Betreft / referentie Verzoek tot wijzigen van voorschriften brandveiligheid 2.11.39, 3.3.22 en 4.1.2 voor zeesteigers 4 en 5.

**M
E
M
O**

1.1 Omgevingsvergunning van 17 januari 2019 (OLO 3647145, brief met kenmerk 999988433_9999549864) (hierna: Optimus-vergunning)

Situering zeesteiger 4 (rechts) en zeesteiger 5 (links)

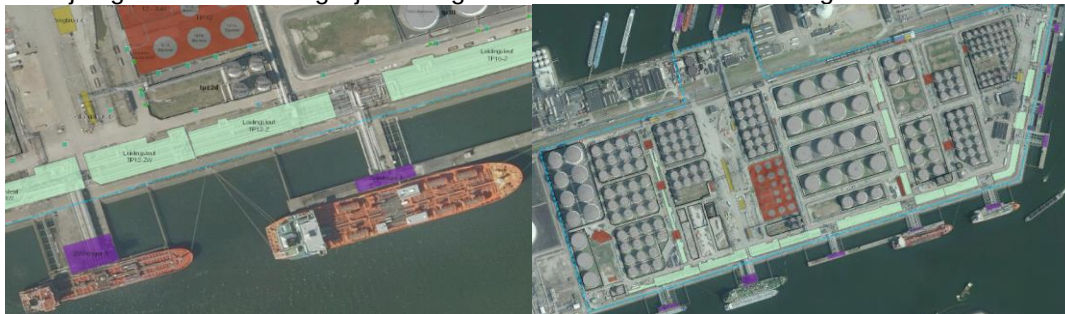
Meer specifiek gaat het om de verplichting tot het aanbrengen van stationaire blusvoorzieningen bij de zeesteigers 4 en 5 zoals deze in de Optimus-vergunning zijn voorgeschreven.

VTB heeft in afwijking van betreffende voorschriften in de vergunning van 17 januari 2019 de voorkeur voor mobiele bestrijding m.b.t. zeesteigers 4 en 5 boven het realiseren van stationaire brandblusvoorzieningen. De bijlage “maximale scenario’s en mobiele bestrijdingsstrategie steigers” met kenmerk 0437876.100 d.d. juni 2019” geeft de onderbouwing van de mogelijkheid van mobiele bestrijding en daarmee de gelijkwaardigheid aan stationaire voorzieningen. Zie hiervoor hoofdstuk 5.
